改善箇所説明図

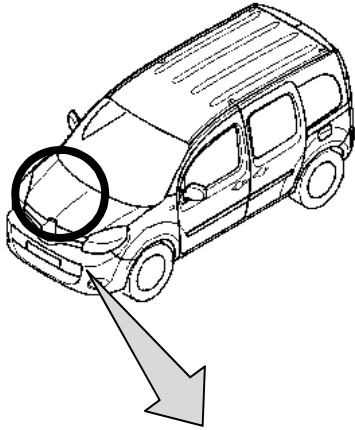
燃料ホース
基準不適合発生箇所

エンジンルーム内の燃料ホースにおいて、当該ホースの長さが不適切なため、走行中の振動により燃料ホースとエンジンマウントが干渉するものがある。そのため、そのままの状態で使用を続けると、燃料ホースが摩耗し、最悪の場合、燃料が漏れるおそれがある。

クリップ

全車両、燃料ホースを点検し、接触痕や漏れのないものは燃料ホースにクリップを取り付ける。また、燃料ホースに接触痕や漏れがあるものは、燃料ホースを交換しクリップを取り付ける。
